Informe Consolidado de Solicitud de Aclaraciones, Rectificaciones y/o Ampliaciones a la Declaración de Impacto Ambiental del Proyecto "FV Ñuble"

Nombre del Titular : Carmen Solar SpA
Nombre del Representante Legal : Daniel Eleazar Reyes Figueroa
Dirección : Avenida Vitacura 2909, Oficina 418

Fuente: Elaboración propia a partir de Figura 9.- Área de influencia del proyecto, Anexo 2 de la DIA.

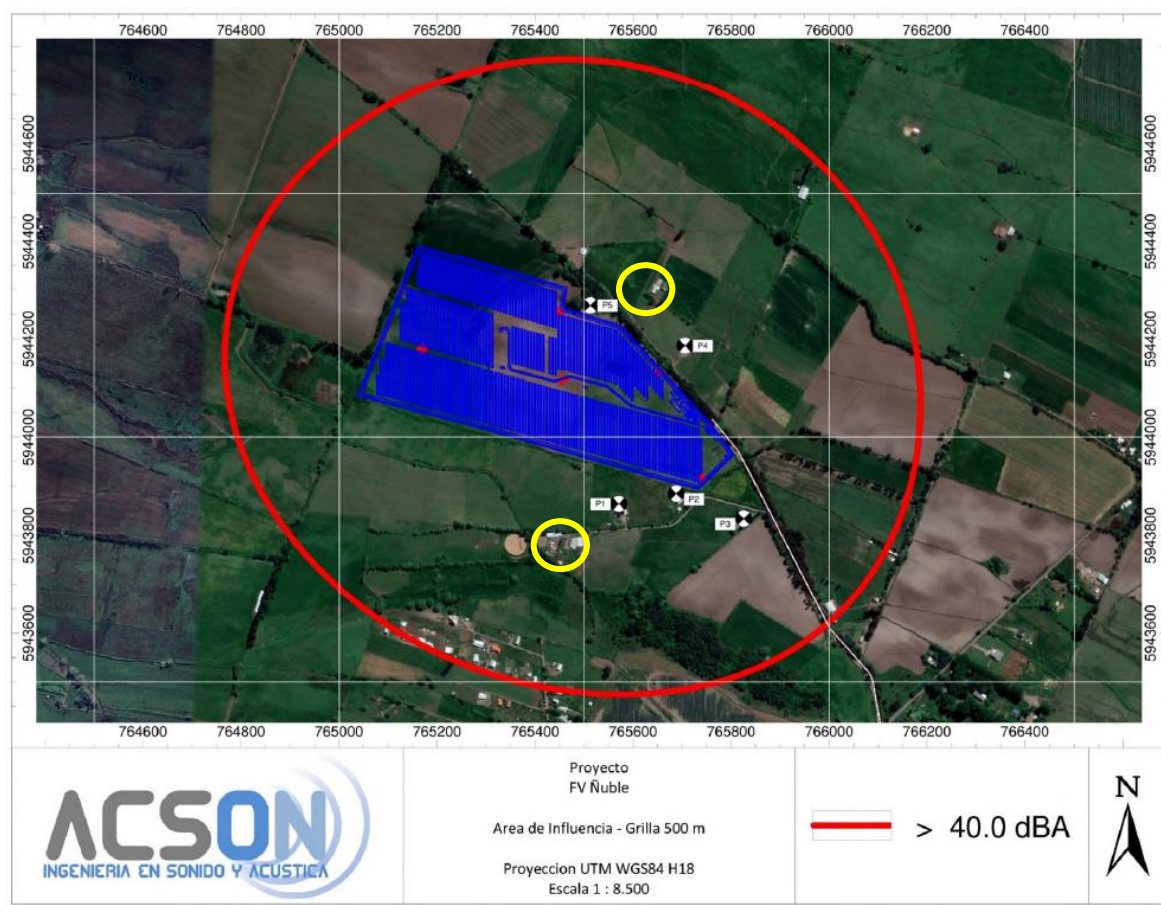
- a) Se solicita incorporar nuevos puntos de medición y receptores ubicados cercanos al proyecto, en específico los señalados en círculo amarillo de la siguiente figura, o bien justificar que no corresponden a receptores bajo el concepto descrito por el D.S.38/11 del MMA como receptor, y evaluar el cumplimiento normativo.
